TERMY
MALTAŃSKIE
POZNAŃ

l.dz. 35/12/TM/17/B/15/12/2023

dotyczy: postępowania o udzielenie zamówienia na wykonanie robót budowlanych związanych z adaptacją strefy SPA na strefę saun w kompleksie sportowo-rekreacyjnym Termy Maltańskie przy ul. Termalnej 1 w Poznaniu (sygn. ZP/TM/tp/17/2023)

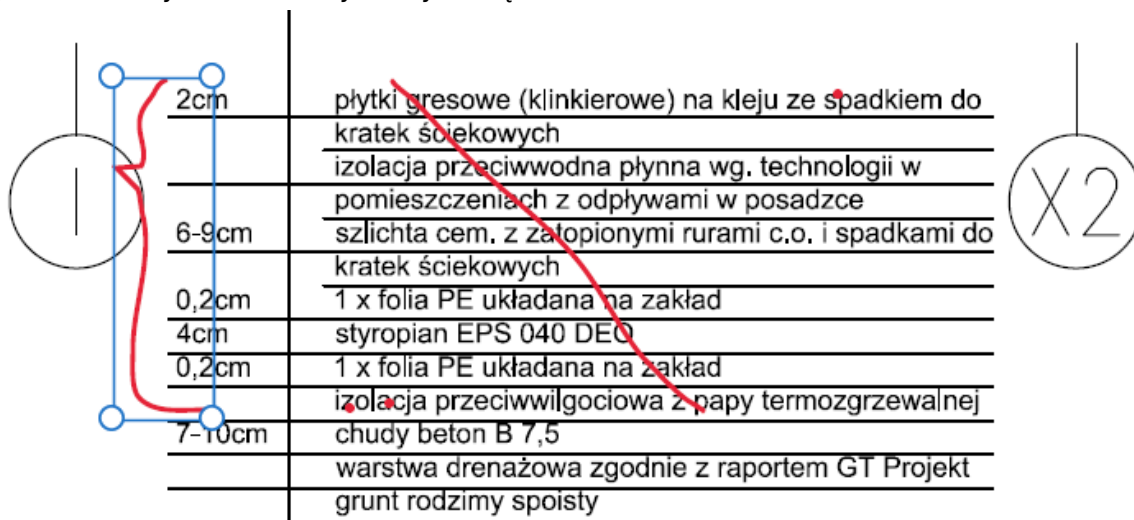
W związku z odpowiedzią na pytanie nr 18 proszę o jednoznaczną odpowiedź czy warstwa chudego betonu jest przeznaczona do rozbiórki i odtworzenia czy nie?

Wykreślone na rysunku warstwy należy usunąć.

2cm	 płytki gresowe (klinkierowe) na kleju ze spadkiem do kratek ściekowych
6-9cm	 izolacja przeciwwodna płynna wg. technologii w pomieszczeniach z odpływami w posadzce
0,2cm	 szlichta cem. z zatopionymi rurami c.o. i spadkami do kratek ściekowych
4cm	 1 x folia PE układana na zakład
0,2cm	 styropian EPS 040 DEO
0,2cm	 1 x folia PE układana na zakład
7-10cm	 izolacja przeciwwilgociowa z papy termozgrzewalnej
	chudy beton B 7,5
	warstwa drenażowa zgodnie z raportem GT Projekt
	grunt rodzimy spoisty
